Věc: Vyjádření TDS k ZBV 1

Akce: II/610 Benátky n/J, most ev.č. 610-021a před D10 před obcí Benátky n/J a oprava přilehlé komunikace ve staničení 22,353 km – 24,853 km - PD
Věc: Vyjádření AD k ZBV 1

Krycí list ZBV

II/610 Benátky n/J, most ev.č. 610-021 a přes D10

Benátky nad Jizerou - oprava komunikace II/610
TLOUŠŤKY VRCHNÍ VRSTVY VOZOVKY

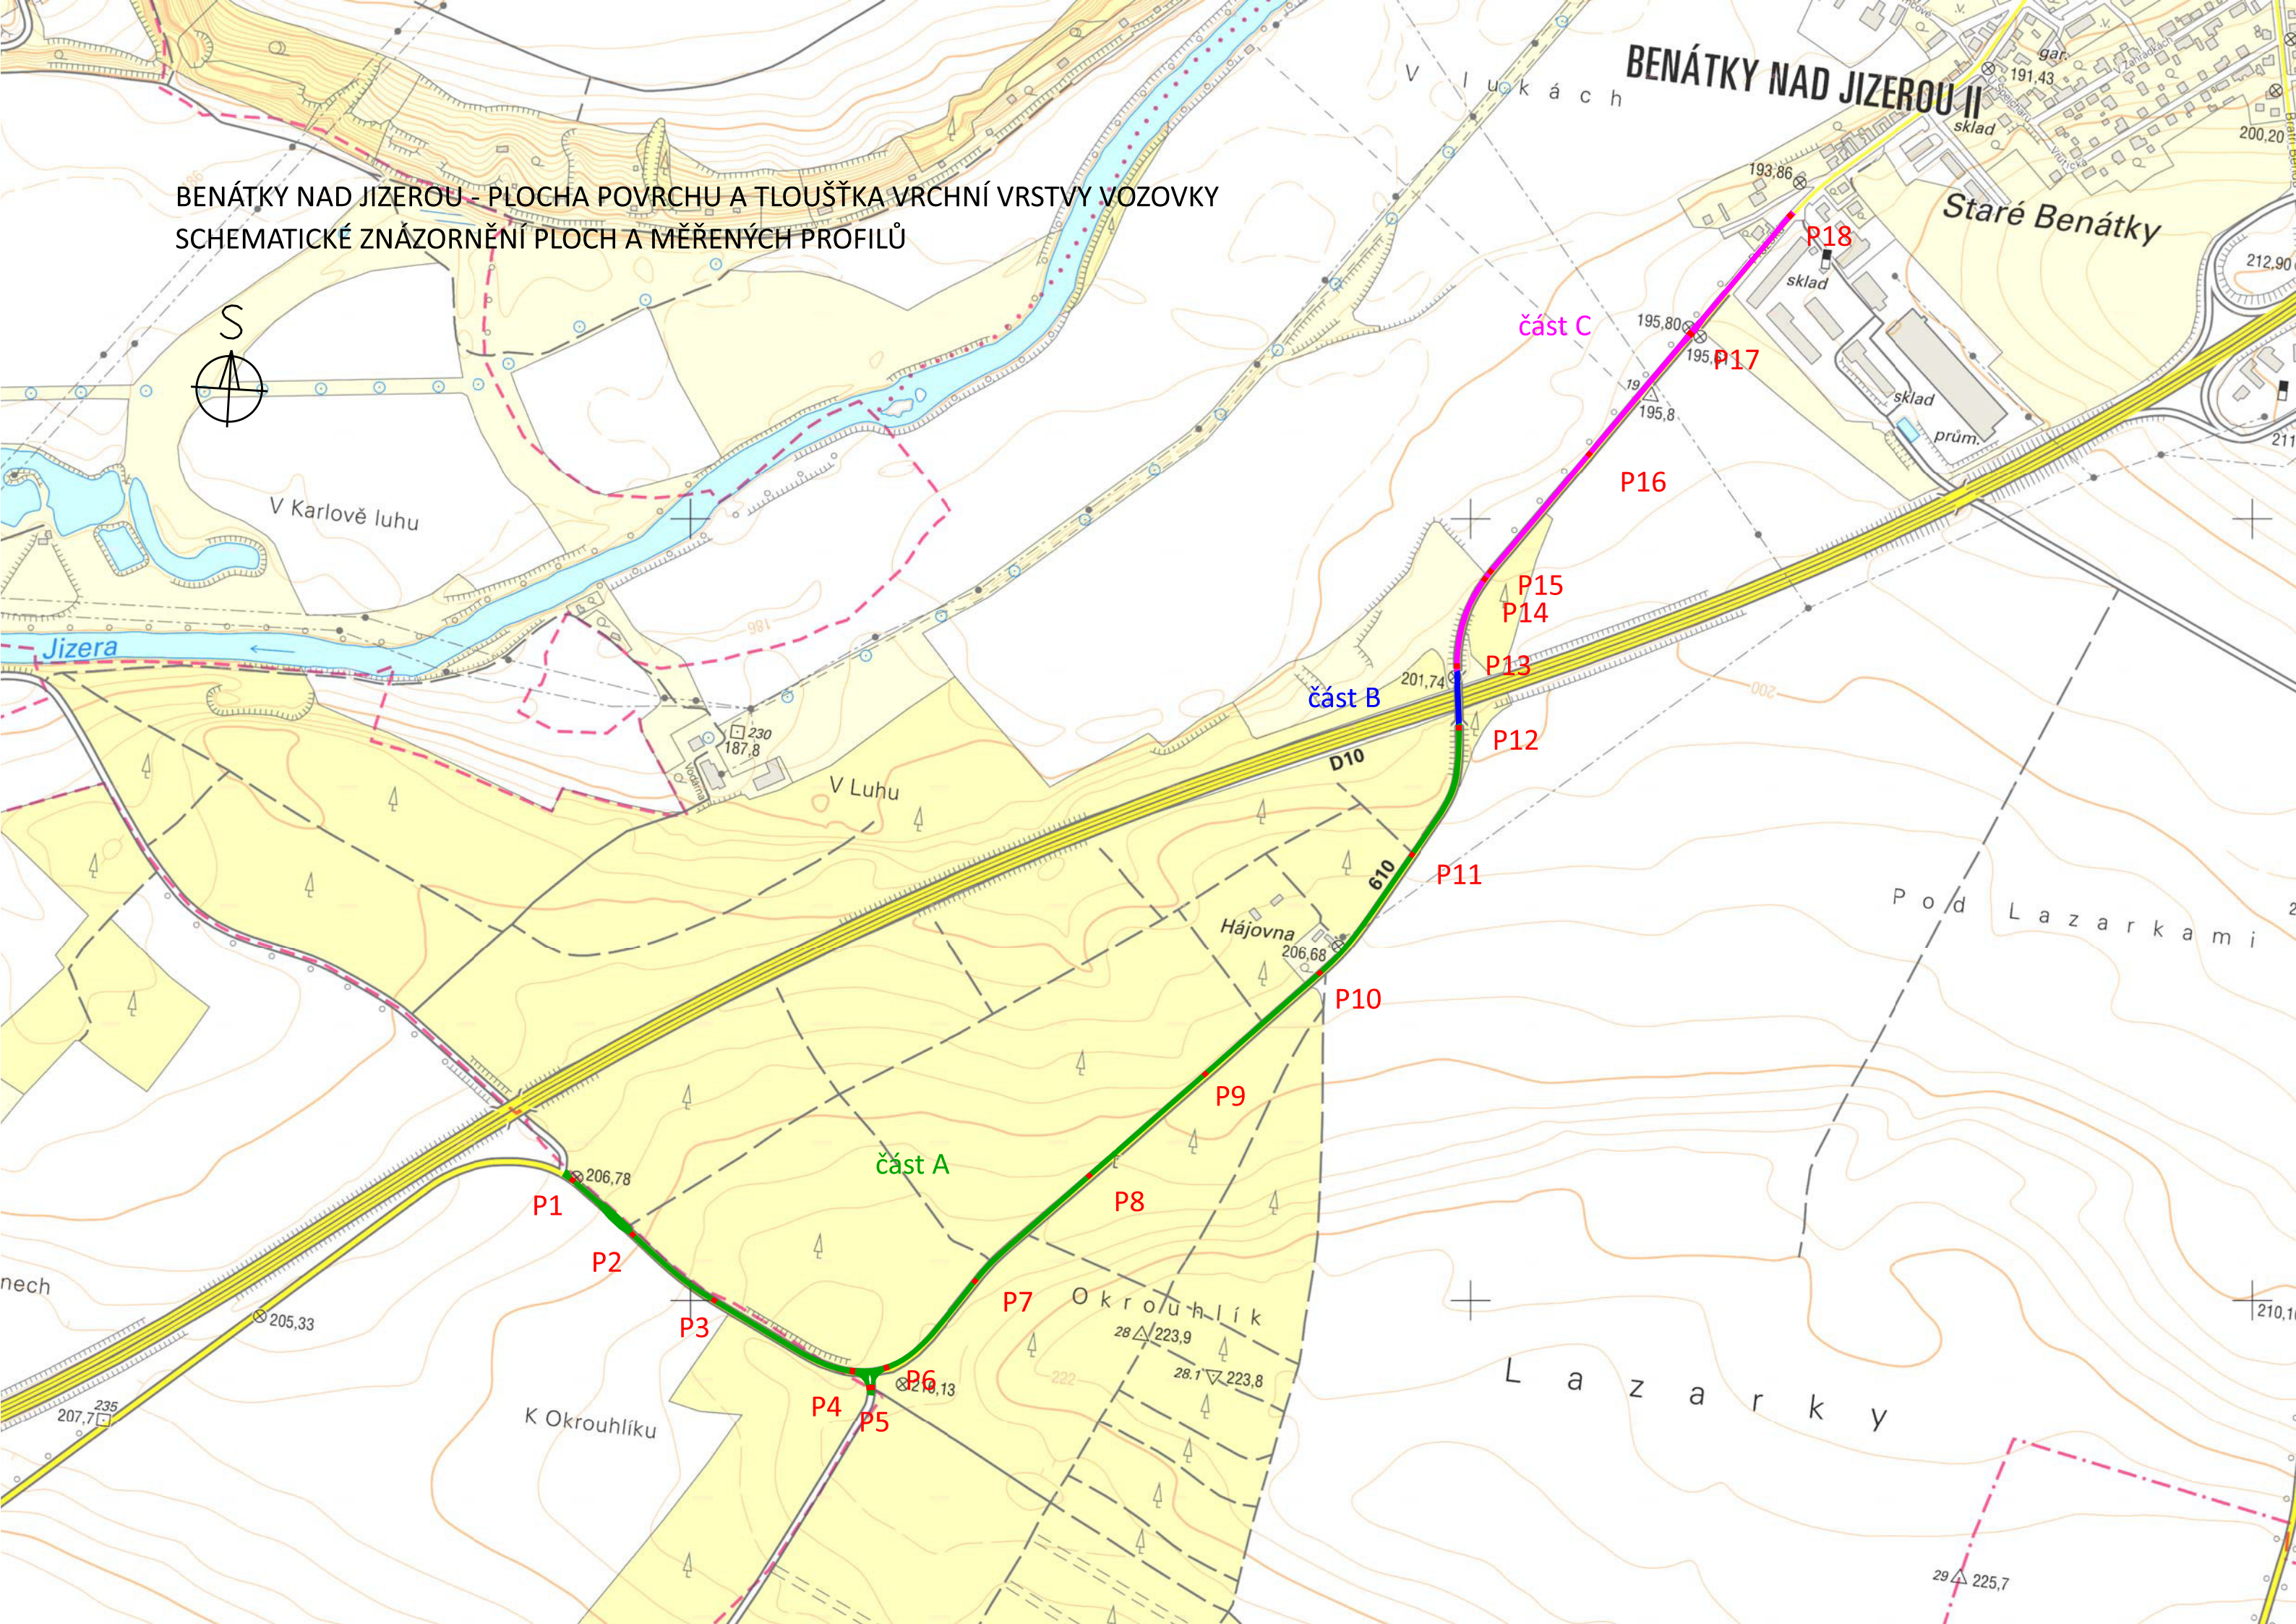
Na základě geodetického zaměření (viz příloha č. 09 - Geodetické zaměření plochy povrchu vozovky) dochází ke stanovení přesné plochy vozovky Silnice II/610 v rámci obrusné vrstvy. Vzhledem k této skutečnosti dochází ke změně množství položky č. 574B34
